**Avis délibéré de la Mission régionale d'autorité environnementale  
de la région Nouvelle-Aquitaine  
sur le projet de mise en compatibilité par déclaration de projet  
du plan local d'urbanisme intercommunal (PLUi)  
de Mont de Marsan (40)**

n°MRAe 2022ANA18

dossier PP-2021-11908

**Porteur du Plan** : communauté d'agglomération de Mont-de-Marsan

*Emprise du projet par rapport à l'aire d'étude élargie (source : rapport environnemental du projet, p. 220)*

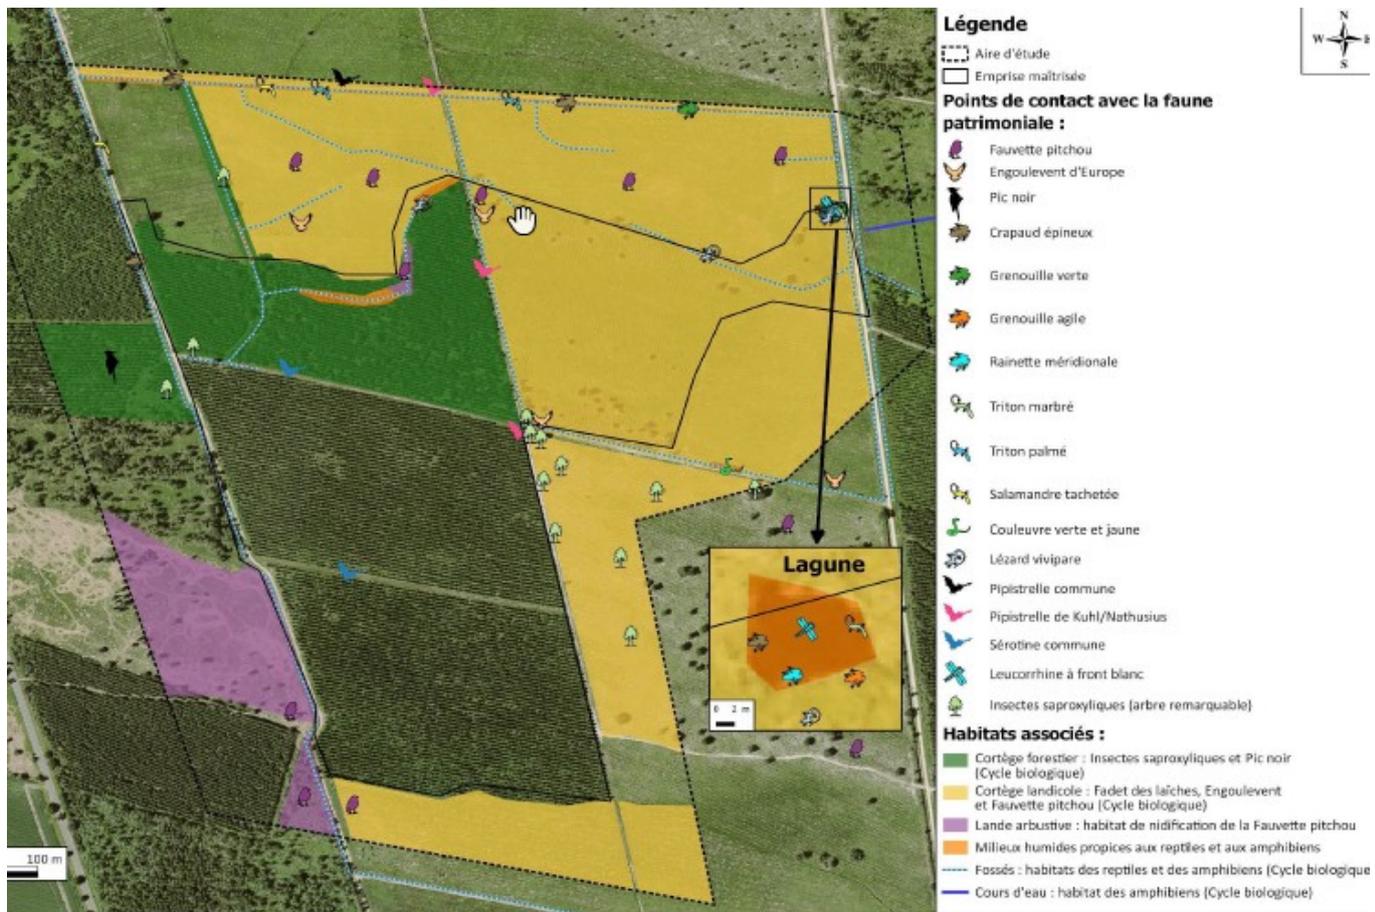
Les documents transmis permettent de retrouver la majeure partie des éléments attendus au titre des articles R. 151-1 à 5 du Code de l'urbanisme. **La MRAe estime toutefois qu'il manque aux éléments de justification de la mise en compatibilité un bilan de l'utilisation des zones AUenr déjà ouvertes sur le territoire de la collectivité. La MRAe demande également que les mesures d'évitement et de réduction intégrées dans le PLUi fassent l'objet d'une partie spécifique dans l'étude d'impact et la déclaration de projet portant mise en compatibilité du document d'urbanisme.**

La MRAe relève que les zones à urbaniser AUenr ne sont pas réglementées dans le règlement écrit et que seules les OAP sont opposables. **La MRAe rappelle que les OAP sont des principes d'aménagement et que le lien juridique entre une OAP et une autorisation d'urbanisme est un lien de compatibilité, qui ne garantit pas une protection. L'absence de prescriptions réglementaires ne permet pas l'intégration des mesures d'évitement et de réduction contraignantes dans le document. Le règlement écrit doit être complété avec les dispositions particulières s'appliquant au secteur AUenr afin d'assurer la prise en compte de ces mesures.**

Extrait du plan de zonage après mise en compatibilité à gauche (source : déclaration de projet, p. 15) ; Obligation légale de débroussaillage à droite (source : rapport environnemental, p. 220)

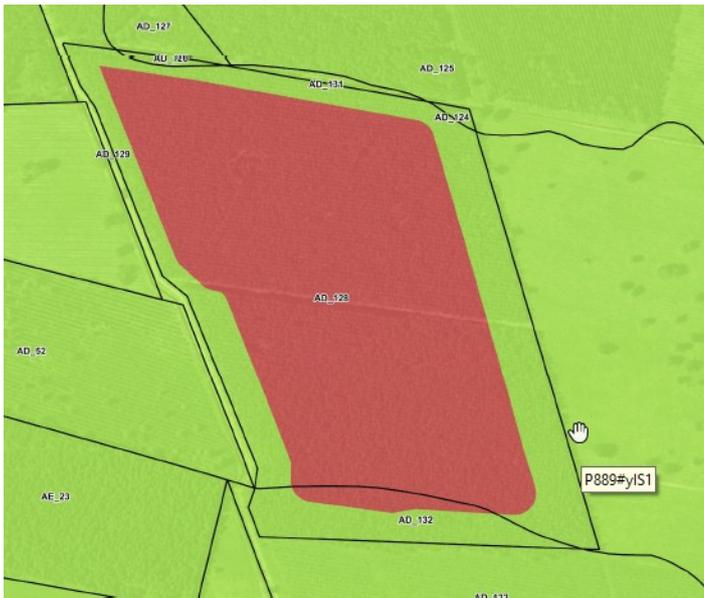
Le périmètre de la zone AUenr proposé au règlement graphique paraît tenir compte de l'augmentation du recul de la clôture. Le rapport ne permet cependant pas de comprendre comment il a été tenu compte des demandes de la défense des forêts contre les incendies (DFCI) relatives au maintien d'une bande à « sable blanc » d'une largeur de cinq mètres autour de la centrale, et à l'aménagement d'une piste de six mètres de large en périphérie intérieure, pouvant coïncider avec la bande « à sable blanc », à condition qu'elle soit stabilisée.

En outre, alors que le plan de masse de la centrale photovoltaïque présenté dans le rapport environnemental prévoit cinq accès, dont un accès principal au nord-ouest du site et quatre accès secondaires (nord, sud, est, ouest), l'OAP ne fait apparaître que trois accès (sud, est, ouest).

**La MRAe demande donc que le dossier apporte clairement la démonstration de la prise en compte des demandes de la DFCI et que les modalités d'accès au site apparaissant sur l'OAP soient mises en cohérence avec le rapport environnemental. Ces modalités doivent être inscrites dans le règlement écrit afin d'être opposables.**
